Technický popis prací k ZL. Č. 12, Odpočet části nerealizovaného úseku C a trkače

Změnový list č. 13

Číslo SoD:	SoD ze dne 25.10. 2022	Číslo SoD objednatele:	DIL/54/12/021816/2022
Název stavby:	Odvodnění Nebozízku a oprava havarijního stavu štoly č. X		
Objednatel:	Hlavní město Praha, odbor ochrany prostředí MHMP	IČO:	00064581
Zhotovitel:	POHL cz a.s.	IČO:	25606468
Název změny:	Pozinkování křídel dveřních otvorů		
Druh změny:	Provedení protikorozičního ošetření dveřních křídel portálu a vstupu v SO 06	Změnu vyvolal:	Dodavatel po dohodě s investorem
		Změna termínu:	Ne
Důvod a popis:			
Vzhledem k velké vlhkosti v tunelech byly po dohodě s investorem dveřní křídla portálu a hlavního vstupu v SO 06 ošetřeny antikoroziční ochranou - pozinkováním.			
Příloha č. 1	Položkový rozpočet víceprací		
Příloha č. 2			
Vliv změny na projektovou dokumentaci (objekt, profese):		Ne	
Nová projektová dokumentace:		Ne	
Vyjádření projektanta:			
		Po	
Cena změny - viz rekapitulace:			
Rozpočet:			
Vícepráce	21 876,06 Kč		
Méně práce	0,00 Kč

ZL-13 - Odvodnění Nebozizku a oprava havarijního stavu stoly c. X_ZL-13

Foto orientačního označení zkrácení ražby SO 04

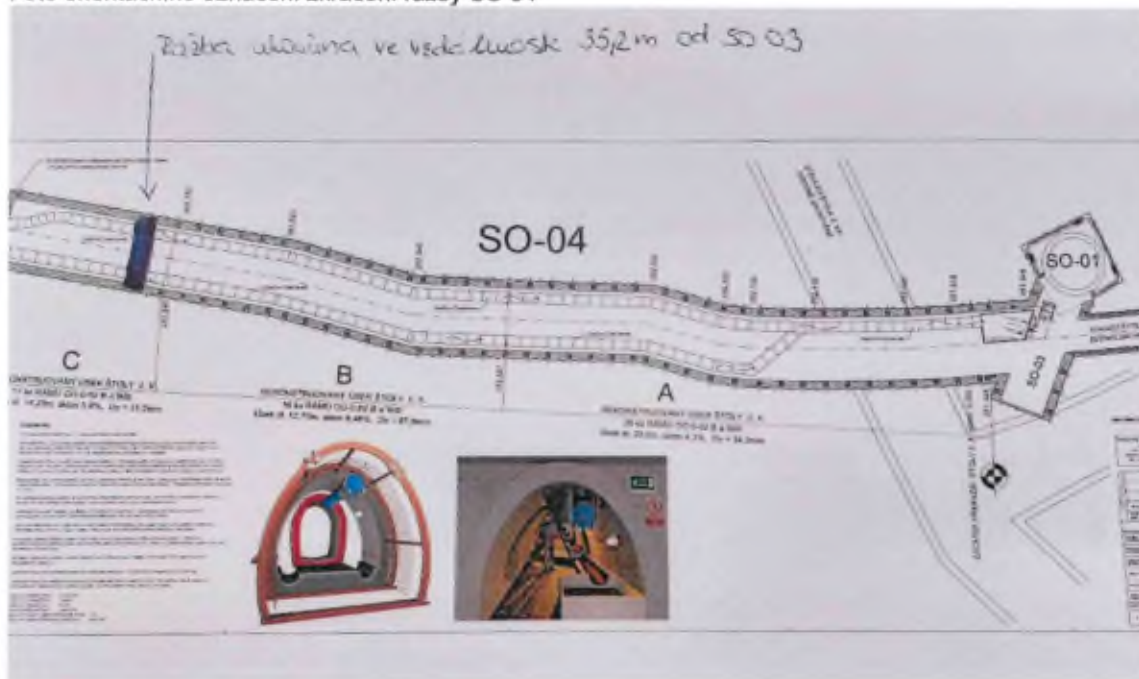
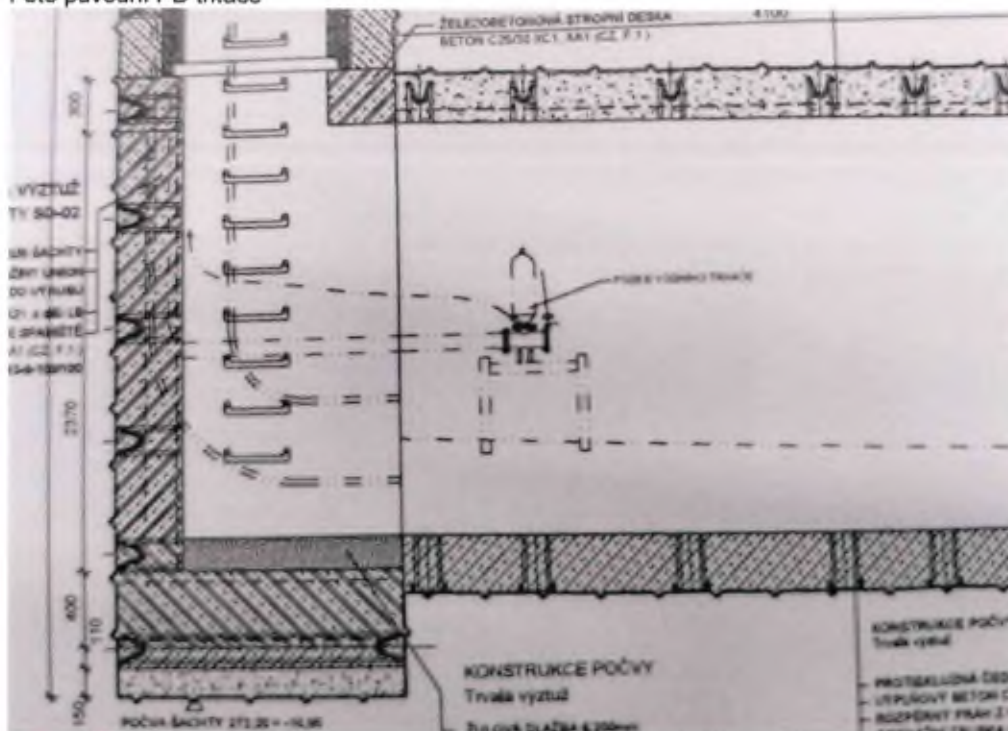
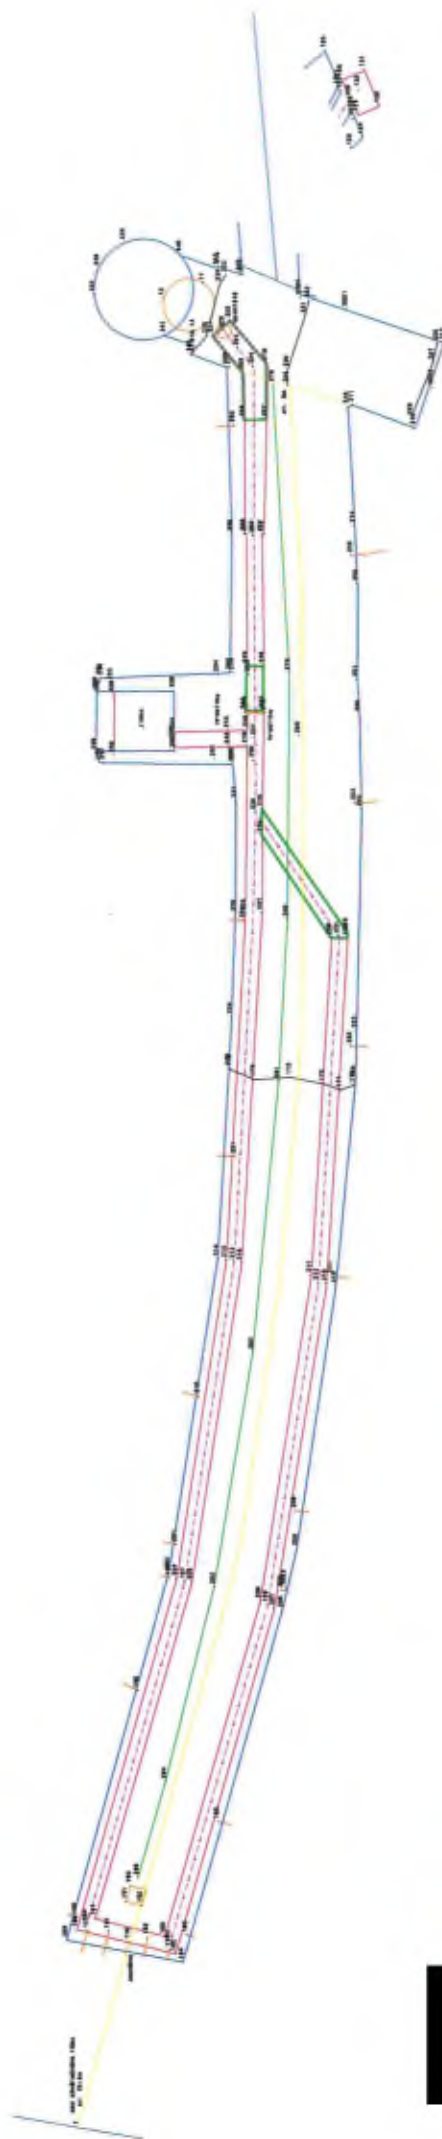
Vzhledem k nepředvídatelným geologickým podmínkám a bezpečnosti pracovníků při ražbě SO 04 bylo po dohodě s investorem domluveno zkrácení raženého úseku o 11,85 m. Délka skutečně vyražené štoly SO 04 je 35,2 m. Geodetické zaměření bude součástí dokladů ke konečnému předání díla. Dále na pokyn investora nebyl instalován trkač včetně potrubí k němu náležící.
